Identifikátor	a5663en7
Kód kola	OVP MPP

Připomínkování Metropolitního plánu hl. m. Prahy

Druh subjektu		Orgán veřejné moci			
Jméno		Příjmení			
Titul před		Titul za		Datum narození	
Jméno/Název subjektu		Městská část Praha 5			
Jméno jednatele		Jana Martínková			
IČ	63631	ID datové schránky	yctbyzq		
Ulice	náměstí 14. října	Č. popisné/ č. evidenční	1381/4		
PSČ	15000	Obec	Praha 5		
Telefon	+420603183456	Email	lukas.vacek@praha5.cz

Zákres připomínky – lokalizace:

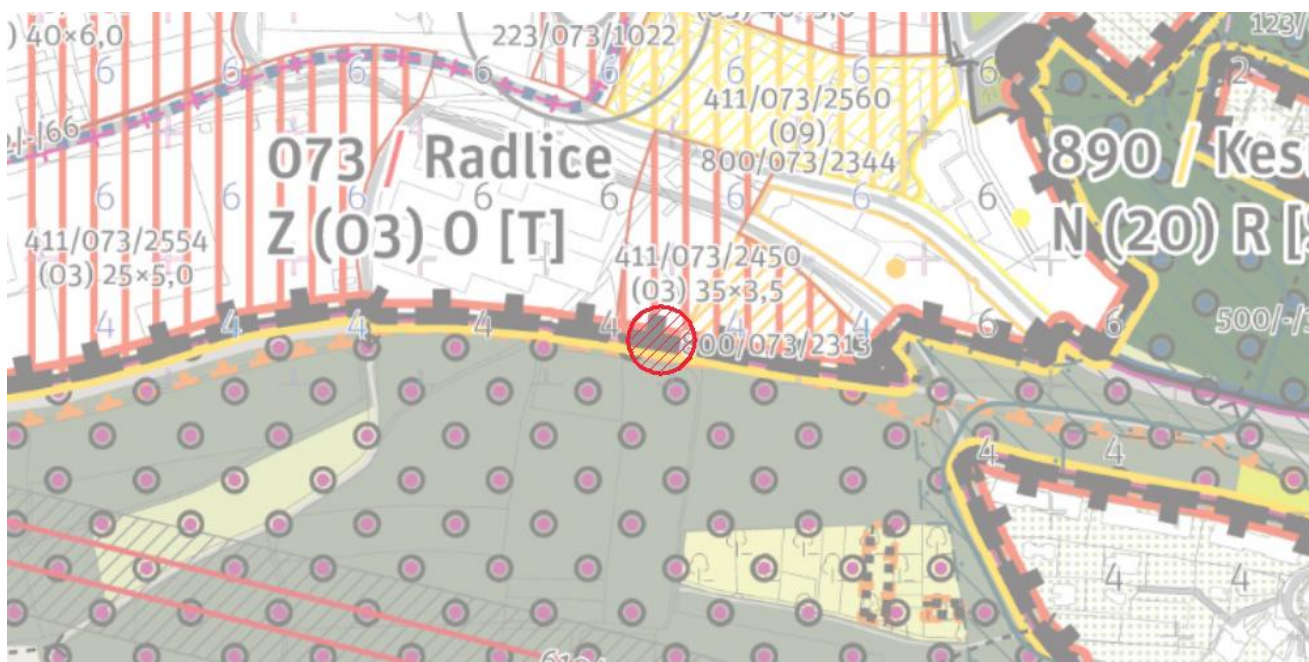
Text vyjádření: 072/7
Zakreslit most přes Radlickou.

Text zdůvodnění: Most je důležitým spojením s Terminálem Smíchovské nádraží na západní straně. Pozice mostu je součástí studie, která má souhlasné stanovisko EIA - Stavba č. 44544: Terminál Smíchovské nádraží.

Doplnění odůvodnění: Most přes Radlickou resp. v tomto místě již Dobříšskou ulici není lávkou pro bezmotorovou dopravu (640/-/160), ale plnohodnotná dopravní stavba, která je součástí projektu Smíchov City (stavba č. 44544 Terminál Smíchovské nádraží). Vydána EIA (viz portal.cenia.cz záměr PHA1104) a stavební povolení.

Zákres připomínky – lokalizace:

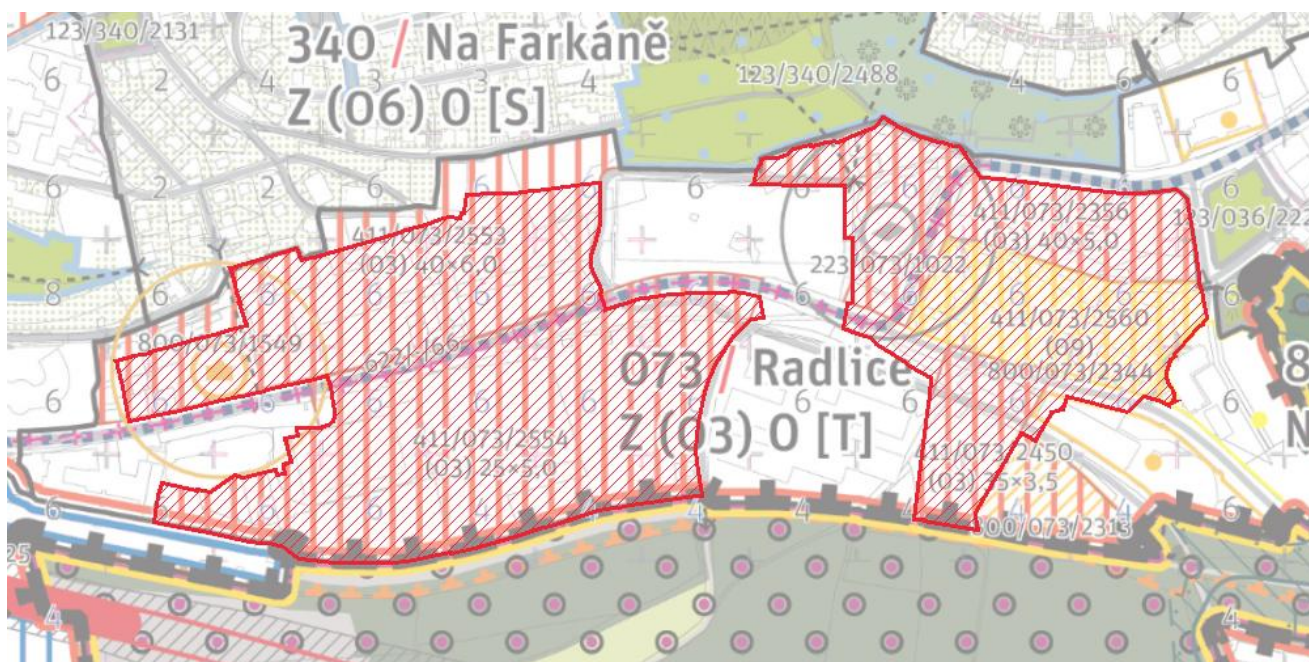
Text vyjádření: 073/6
V rozvojových plochách 411/073/2134 a 411/073/2354 zavést minimální parametr pro komerční vybavenost.

Text zdůvodnění: Návrh nového územní plánu deklaruje podporu smíšeného města krátkých vzdáleností, ale ve všech rozvojových a transformačních plochách zcela rezignuje na vymezení minimálního parametru pro komerční vybavenost, který by garantoval a nastavil jasné podmínky pro zajištění polyfunkčnosti těchto území.

Doplnění odůvodnění: Vzhledem ke změně parametrických regulativů u rozvojových a transformačních ploch, požadujeme řešit obdobně jako např. v lokalitě 529 a do KL k dané R/T ploše požadujeme doplnit: "V transformační ploše musí být v přízemí zástavby rezervovány plochy pro

komerční nebo občanskou vybavenost." Garanci polyfunkce v rozvojových a transformačních plochách (i v lokalitách s jinou než modernistickou strukturou) požadujeme za nezbytnou pro utváření fungujících městských čtvrtí a udržitelný rozvoj.

Zákres připomínky – lokalizace:

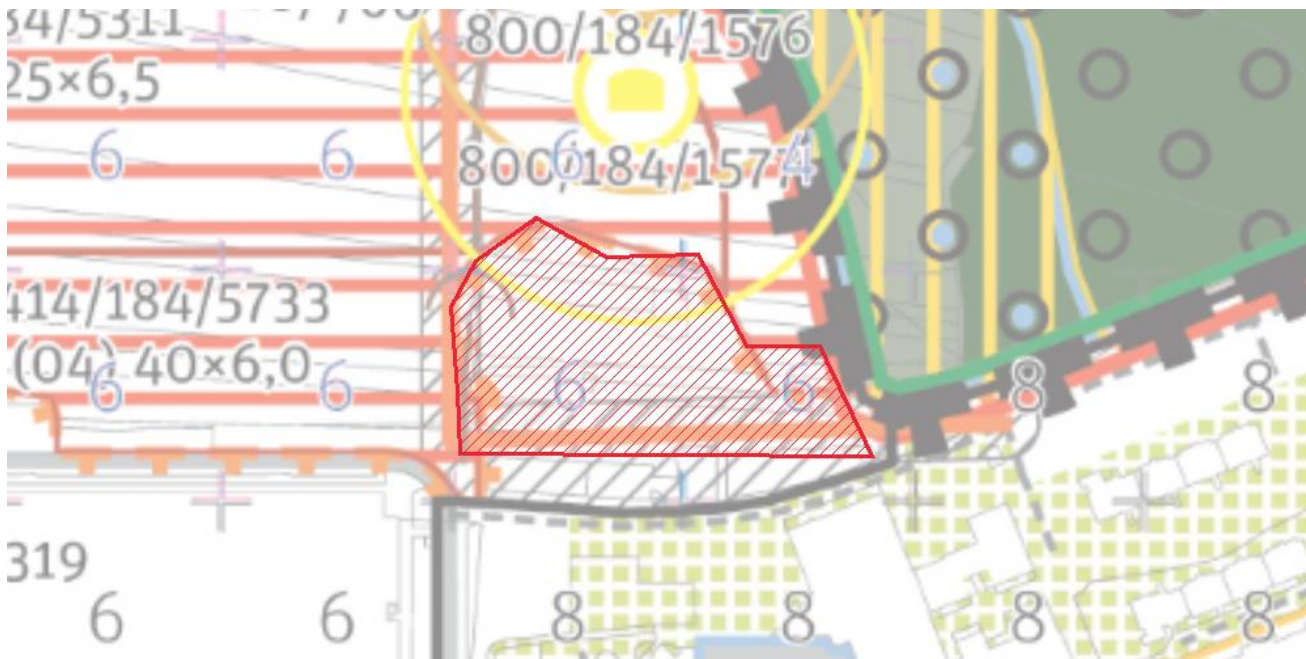
Text vyjádření: 184/7
Do rozvojové plochy 415/184/2894 zahrnout část území stávající smyčky tramvaje při Werichově ulici.

Text zdůvodnění: Tato část území je zahrnuta do zastavitelného území v urbanistické studii Nový Barrandov. Zahrnutím do rozvojové plochy dojde k jejímu zvětšení. Zároveň tím budou stanoveny parametry pro budoucí využití v případě uvolnění plochy smyčky pro zástavbu. Je potřebné, aby tato regulace byla nastavena v souladu se studií (dotčené pozemky parc. č. 1184/50, 1184/77, 1184/1, 1191/2, 1184/42, 1184/44, 1184/41, 1184/78, 1184/79, 1184/43, 1184/26, 1798/253, 1798/346, 1798/345, 1798/152, vše k. ú. Hlubočepy).

Doplnění odůvodnění: V návrhu MPP plocha vymezena jako stavební blok, což je nelogické. V případě budoucí uvolnění smyčky pro zástavbu

dle studie Nový Barrandov je žádoucí mít tuto zahrnutou v rozvojové ploše včetně podmíněnosti plánovací smlouvou.

Zákres připomínky – lokalizace:

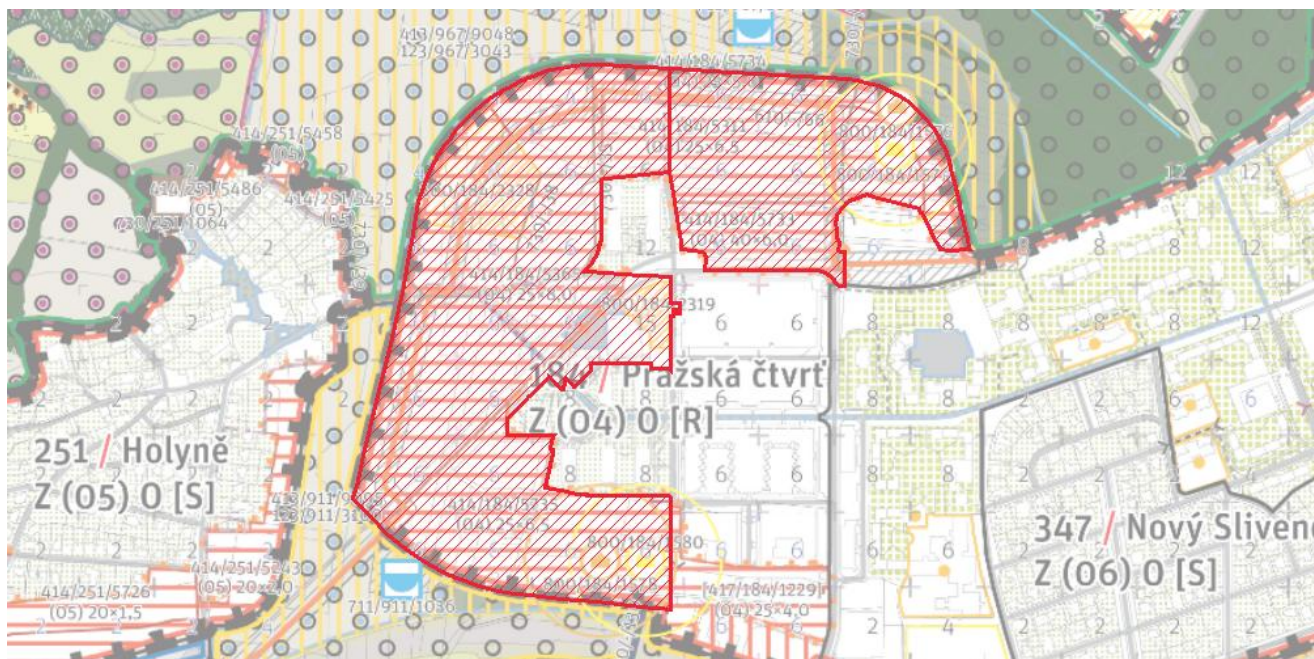
Text vyjádření: 184/12
V rozvojových plochách 413/184/2674 a 413/184/2894 zavést minimální parametr pro komerční vybavenost.

Text zdůvodnění: Návrh nového územní plánu deklaruje podporu města krátkých vzdáleností, ale ve všech rozvojových a transformačních plochách zcela rezignuje na vymezení minimálního parametru pro komerční vybavenost, který by garantoval a nastavil jasné podmínky pro zajištění polyfunkčnosti těchto území.

Doplnění odůvodnění: Vzhledem ke změně parametrických regulativů u rozvojových a transformačních ploch, požadujeme řešit obdobně jako např. v lokalitě 529 a do KL k dané R/T ploše požadujeme doplnit: "V transformační ploše musí být v přízemí zástavby rezervovány plochy pro

komerční nebo občanskou vybavenost." Garanci polyfunkce v rozvojových a transformačních plochách (i v lokalitách s jinou než modernistickou strukturou) požadujeme za nezbytnou pro utváření fungujících městských čtvrtí a udržitelný rozvoj.

Zákres připomínky – lokalizace:

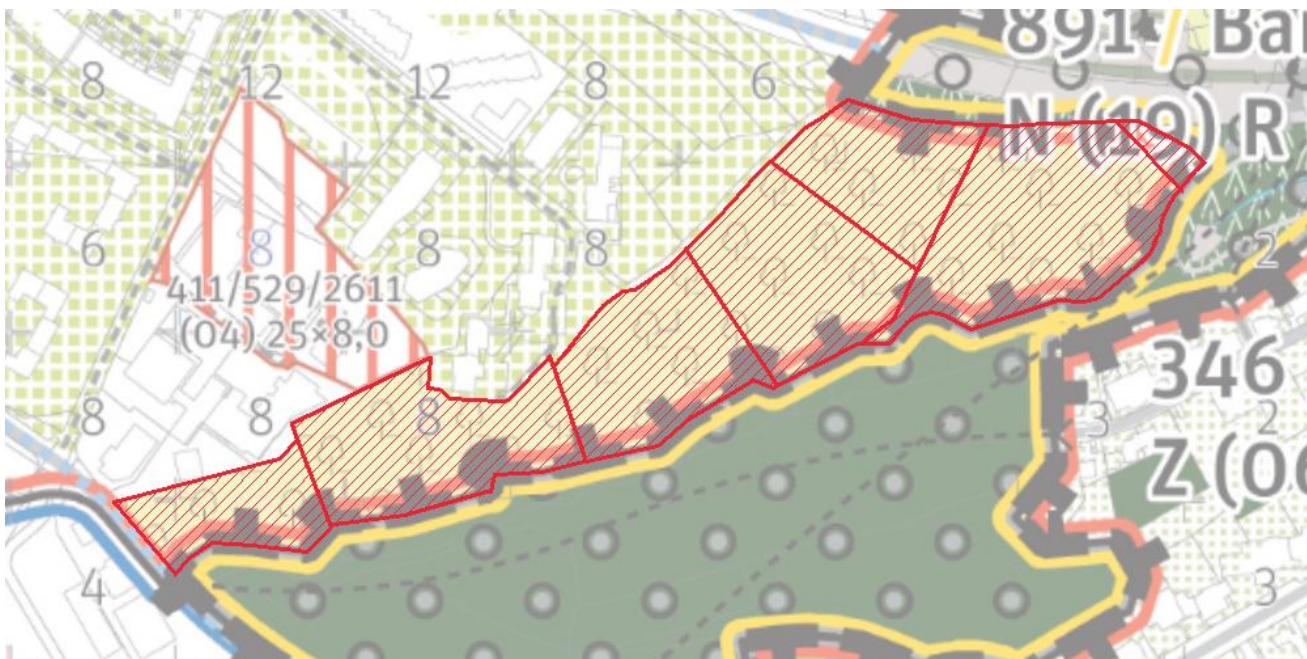
Text vyjádření: 338/1
Samostatně vymezit osadu Bud'ánka jako vlastní lokalitu.

Text zdůvodnění: Tato výjimečná lokalita není v žádném hlavním výkrese ani samostatně popsána v krycím listu ani jedné lokality, do které zasahuje. To, že se jedná o památkově chráněnou zónu, se dozvídáme pouze z výkresu odůvodnění, což je zcela nedostačující.

Doplnění odůvodnění: Do KL jedné z lokalit (338 / Hřebenka), kde se převážná část památkově chráněná osada nachází, byla doplněna informace o památkové zóně Bud'ánka. Toto řešení nepovažujeme za systémové, muselo by být totožně řešeno i u všech ostatních památkových zón (ve všech KL dotčených lokalit). Pokud MPP vyčleňuje lokality s totožným charakterem je logické vymezit osadu Bud'ánka, která má

ojedinělý charakter, samostatně.

Zákres připomínky – lokalizace:

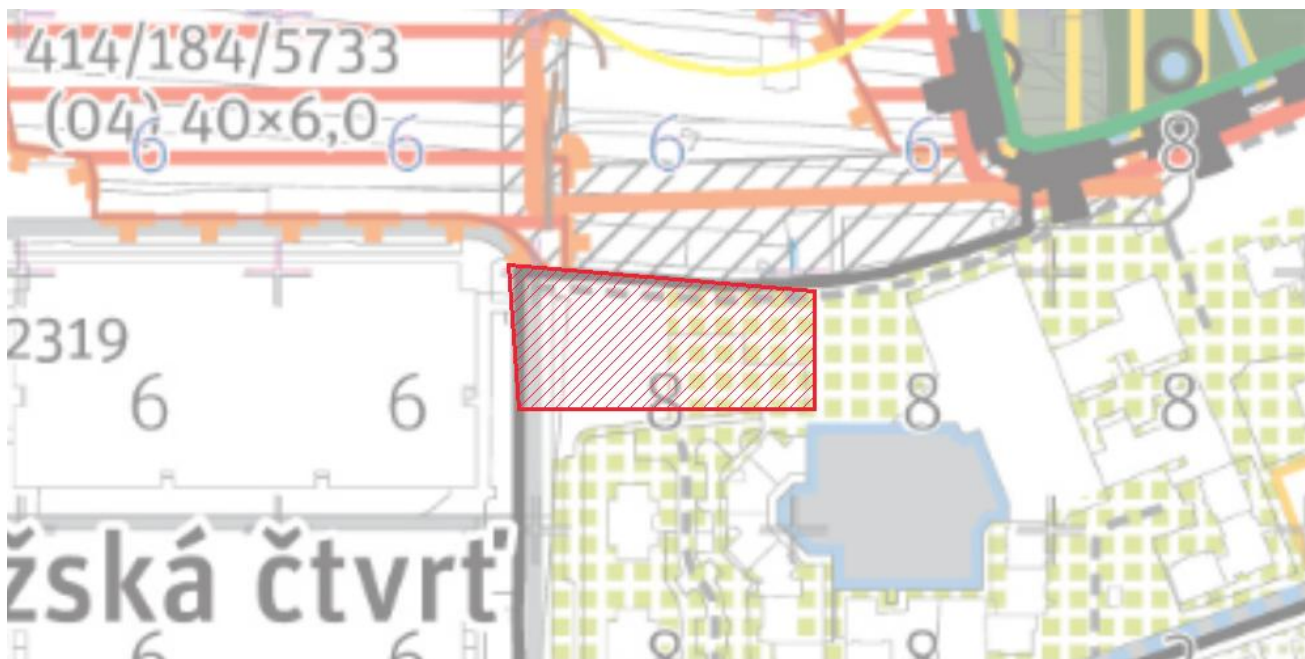
Text vyjádření: 529/5
V ploše na rohu ulic Werichova a Wassermanova vymezit občanskou vybavenost plochou dle urbanistické studie „Nový Barrandov“.

Text zdůvodnění: Urbanistická studie Nový Barrandov, zadaná a schválená MČ Praha 5, podrobně řeší umístění ploch veřejného vybavení pro školy, školky, veřejně prospěšné stavby a opatření. Urbanistická studie byla projednána a schválena Zastupitelstvem a Radou MČ Praha 5. Ochranu veřejného občanského vybavení, které vychází z podrobného prověření možností území, považujeme za zásadní.

Zákres připomínky – lokalizace:

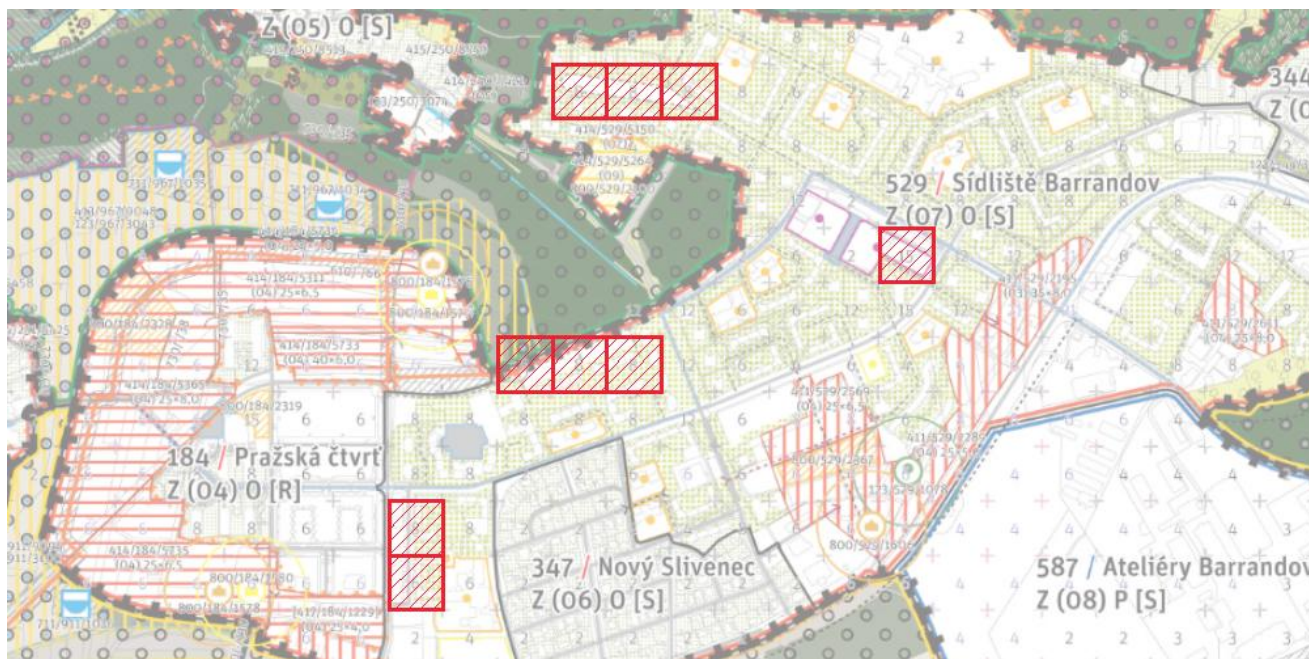
Text vyjádření: 529/6
Požadujeme zrušit neadekvátní výškovou regulaci nad stávajícími parkovišti a zajistit ochranu min. stávajících kapacit parkovacích stání.

Text zdůvodnění: Na stávajícím parkovišti nesmí být možné postavit budovu o objemu sousedních budov. Zároveň je třeba najít takový nástroj, který ochrání stávající kapacity parkovacích stání na stávajících parkovištích v sídlišti, případně umožnění navýšení těchto kapacit.

Doplnění odůvodnění: V sídlištních strukturách byly v době jejich vzniku pro řešení dopravy v klidu budovány rozsáhlé plochy parkovišť, které dodnes slouží rezidentům a jejich kapacity jsou plně využívány. V návrhu MPP jsou tyto plochy označeny jako stavební blok ve stabilizovaném území s výškovou regulací totožnou jaká platí pro okolní zástavbu a

zároveň nejsou zahrnuty do plochy parku ve volné zástavbě, který je překryvnou značkou, která v dané lokalitě mimo stávajících budov a R/T ploch překrývá v podstatě vše včetně vnitřních komunikací i některých parkovišť. Připomínka MČ směřuje k nalezení takového nástroje, který by tyto specifické plochy ochránil pro funkci dopravy v klidu a zároveň (v těchto místech) neumožnil výstavbu do výšky okolních budov. Jedná se tedy o ochranu celé plochy se specifickou funkcí.

Zákres připomínky – lokalizace:

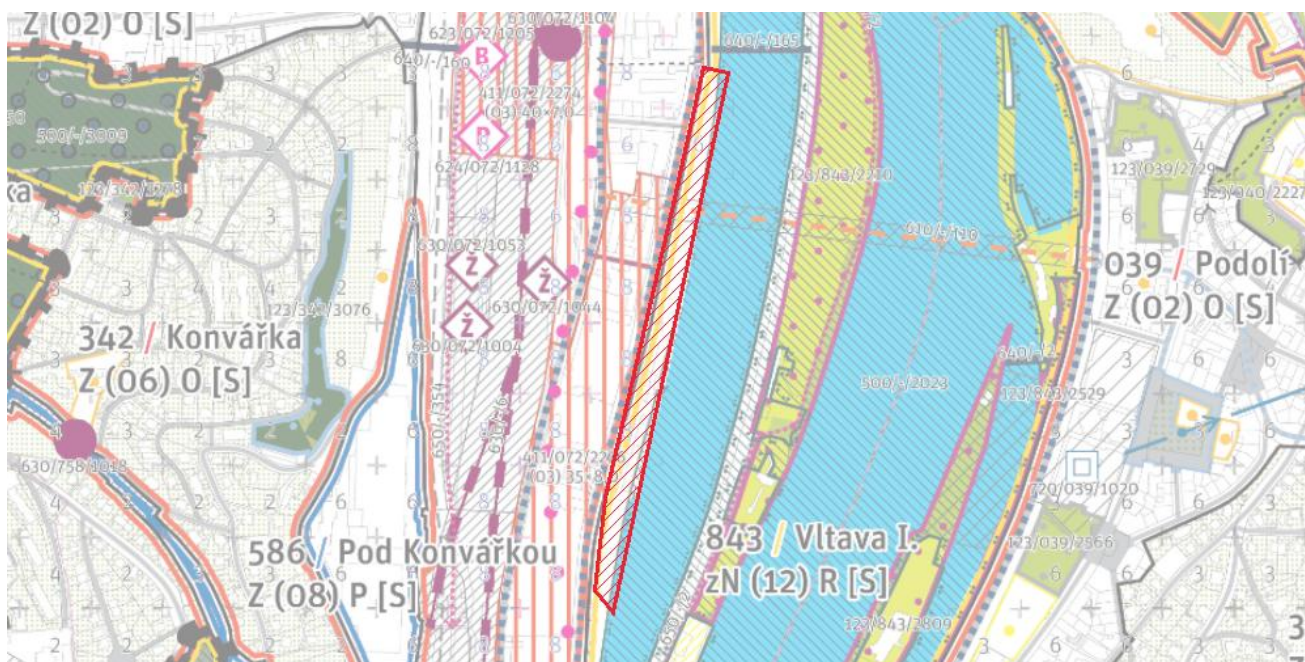
Text vyjádření: 843/6
Požadujeme vytvoření jednoznačných územních podmínek pro ochranu stávajícího Smíchovského přístavu na vymezené vodní cestě.

Text zdůvodnění: Stávající přístavy na vymezené vodní cestě jsou v rámci územního plánu vymezovány bodovou značkou dopravní infrastruktury, a vymezením stabilizované plochy formou stavebních bloků v místě břehové části přístavu. V rámci specifikace cílového charakteru konkrétní lokality územní plán stanovuje příslušnost vymezených stavebních bloků pro budovy a jiné stavby související s provozem přístavu. Stávající přístav je plošnou součástí lokality zastavitelné nestavební se způsobem využití lokality – zastavitelná rekreační.
Za nejednoznačné považujeme vymezení plošného rozsahu přístavu, například příslušnosti stavebních bloků k vymezené funkci přístavu. Podle územního plánu je bodovou značkou dopravní a technické infrastruktury

grafická značka označující konkrétní stavbu infrastruktury, která může být doplněna konkrétní graficky vymezenou plochou; nemá-li bodová značka plochu graficky vymezenou, považuje se za ni plocha kruhu o poloměru 40 m pro stavbu technické infrastruktury nebo plocha kruhu o poloměru 70 m pro stavbu dopravní infrastruktury, vždy se středem ve středu značky; za součást stavby se pro účel územního plánu považují i stavby vedlejší, které mohou být umístěny i mimo vymezenou plochu; bodová značka je vždy doplněna číselným kódem prvku. V případě stávajících přístavů územní plán plochu přístavu samostatně nevymezuje a vymezená bodová značka pokrývá pouze minimální podíl skutečné plošné výměry přístavu.

Není zřejmé, jaká část stavebních bloků přístavu má mít i nadále plnit funkci přístavu.

Doplnění odůvodnění: Zpřesnění vymezení "přístavu" nepovažujeme za dostatečné. V KL se uvádí: "V lokalitě je formou stavebních bloků vymezena pozemní část stávajícího Smíchovského přístavu, ve které je přípustné umísťovat pouze budovy a jiné stavby související s provozem tohoto přístavu" nicméně grafická část toto dostatečně nezobrazuje. Rovněž tak textová část (Čl. 130 odst. 4) říká že "Metropolitní plán vymezuje plochy pro navrhované říční přístavy a síť stávajících říčních přístavů..." což grafické části neodpovídá a je zde jen plovoucí značka, resp. jsou ve "Smíchovském přístavu" dokonce tyto značky dvě. Pro srovnání "Přístav Radotín" je samostatnou lokalitou č. 636 a ochranné přístavy Holešovice a Libeň jsou definovány v dopravní infrastruktuře (670/845/1001 Ochranný přístav Libeň, 670/845/1003 Přístav Libeňský ostrov, 670/845/1004 Přístav Palmovka).

Zákres připomínky – lokalizace:

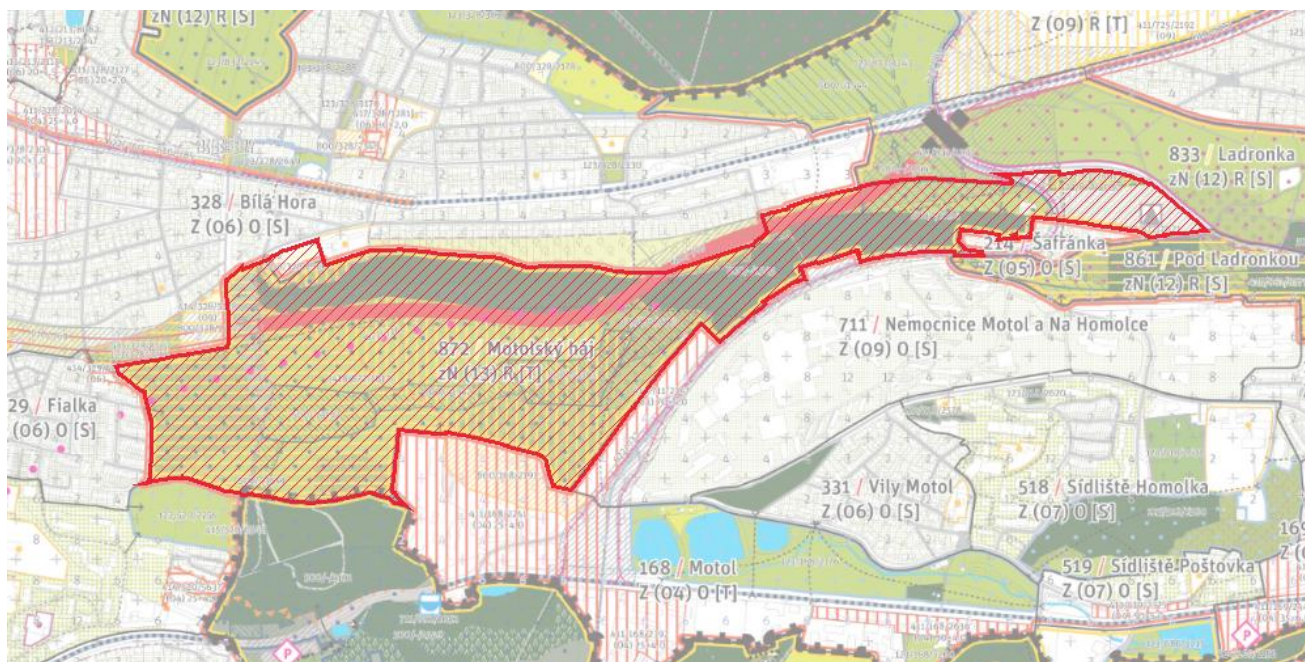
Text vyjádření: 872/5
Upravit regulativy lokality zohledňující rozlohu území.

Text zdůvodnění: Jedná se o rozsáhlý čtvrt'ový park o ploše cca 80 ha a zastavitelnost rekreačním vybavením je neúměrně malá, je nutné upravit tyto regulativy, aby zohledňovaly rozlohu území. Pro porovnání má toto rozsáhlé území stejnou zastavitelnou plochu jako např. Parukářka, Havlíčkovy sady (plocha cca 15ha) nebo Centrální park na Kavčích horách (plocha cca 5 ha). Dle návrhu nového územního plánu je možné ve čtvrt'ovém parku umístit budovy do 150 m² RPB jednotlivě, maximálně však 200 m² v součtu pro celé území parku.
